Вопросы к Беловой — Табельная (этап 3), комплекты КР и АР

Модели: **1439-2025-3_Круглое поле_3_КР_КЖ_Ч1_Здание табельной на ст.Круглое поле.ifc**; модель АР Табельной; **1439-2025-3_Круглое поле_3_АР_ПОМ_Ч11_Здание табельной на ст.Круглое поле.ifc**. Исходные данные: ПД КР Табельной (разрез 3-3 приямка), типовой проект 3.006-КР-1-2.6, Паспорт технический «Здания инвентарные стандартного исполнения» (апрель 2026), EIR ОЭЗ «Алабуга» (таблицы А1, А2, цвета).

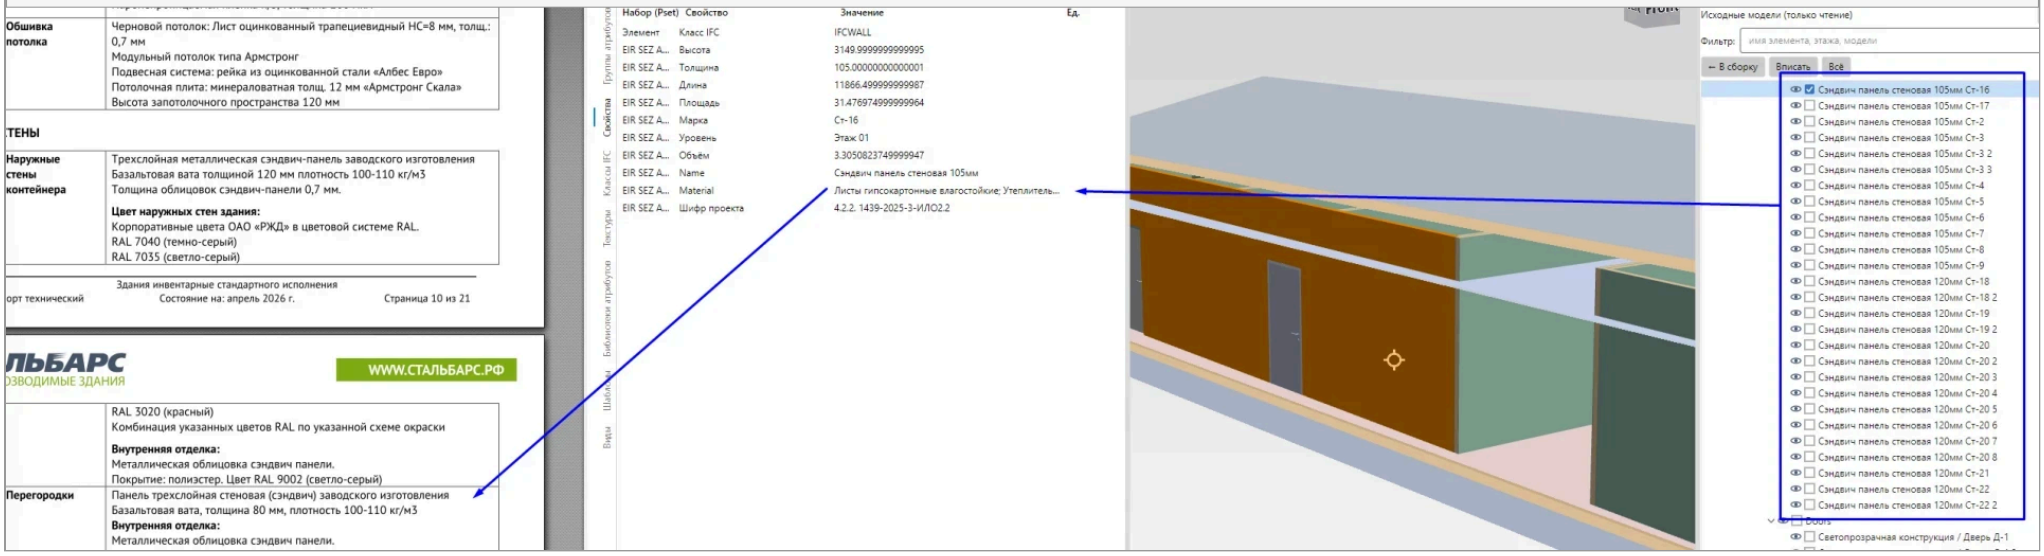
1. **Откуда в перегородках гипсокартон?** Привести в соответствие Material с ПД и другие атрибуты. Внимание уделить значениям атрибутов — взять их именно из перечня в ПД. Смотреть в ВОР.

ПД: перегородки — сэндвич-панель, базальтовая вата 80 мм; наружные стены — 120 мм. Модель: Ст-16 «Сэндвич панель стеновая 105мм», Material «Листы гипсокартонные влагостойкие…».

> **Дополнительно по скриншоту (проверить в модели):** толщины 105 мм в ПД нет: перегородки ≈80 мм (+ облицовка 2×0,7), наружные стены — 120 мм.

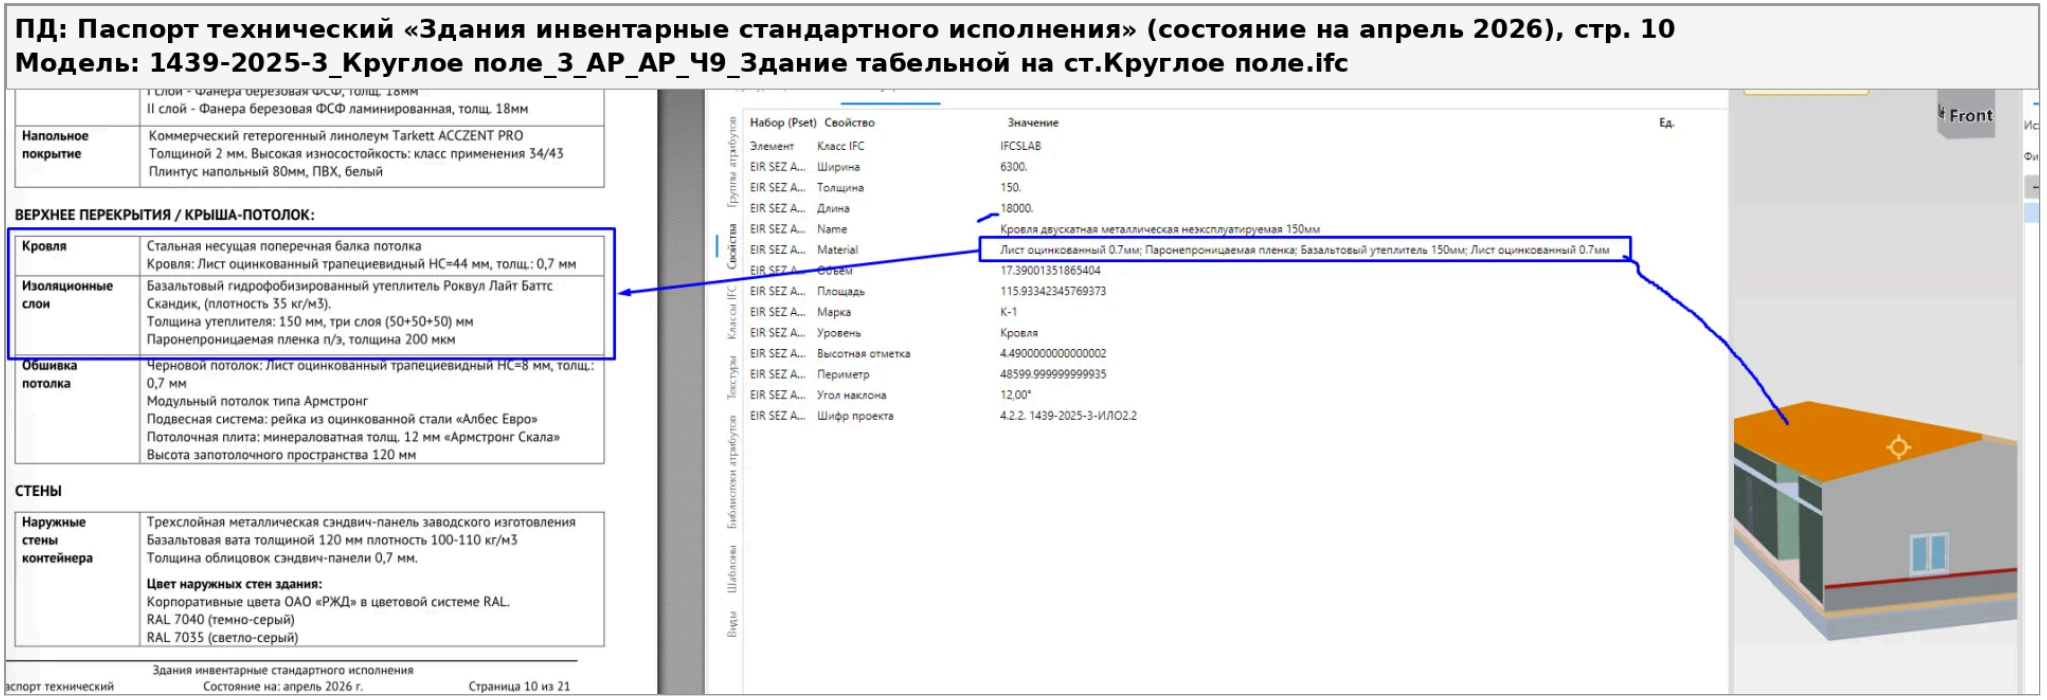
2. **Характеристики по потолку и кровле расписать из указанных в ПД.** Марки, плотности, толщины.

ПД: кровля — профлист НС-44 0,7 мм, утеплитель Роквул Лайт Баттс Скандик 35 кг/м³, 150 мм (50+50+50), пароизоляция п/э 200 мкм. Модель: К-1.

> **Дополнительно по скриншоту (проверить в модели):** потолок в модели «Армстронг 32мм», по ПД плита «Армстронг Скала» 12 мм + черновой потолок НС-8 0,7 мм и подвесная система «Албес Евро»; второй «Лист оцинкованный 0.7мм» в кровле, вероятно, относится к черновому потолку; в атрибутах кровли смешаны единицы (мм и м), периметр 48599.999…; марка «П-1» одновременно у подоконника, потолка и подготовки КР.

Модель помещений: оси продублированы, помещение 9 — Г-образная полоса вдоль стен.

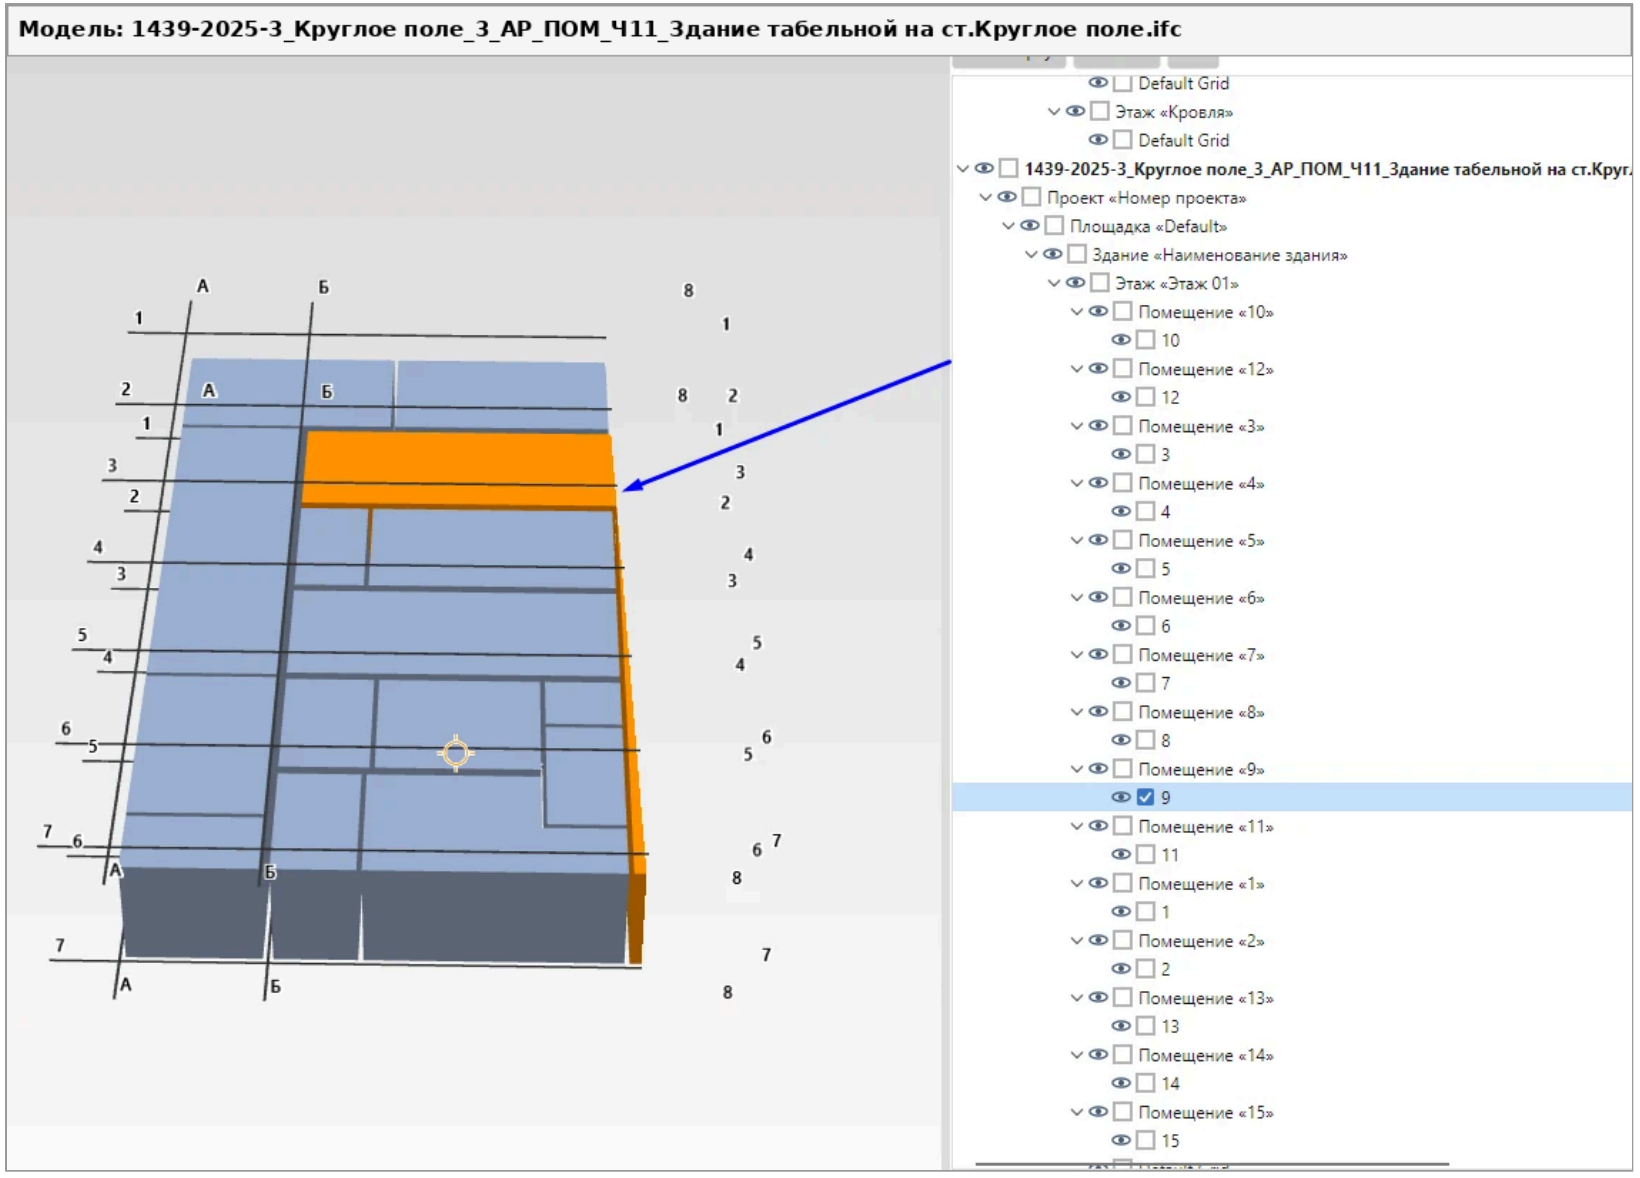
3. **Оси по этажам не дублировать!!!** Эти здания одноэтажные, достаточно осей с одного этажа.
4. **Помещение 9 — что за агузок?**
5. **По табельной не увидел файлов с мебелью.**

Дополнительно по скриншоту (проверить в модели): в модели помещений не заполнена шапка: Проект «Номер проекта», Площадка «Default», Здание «Наименование здания».
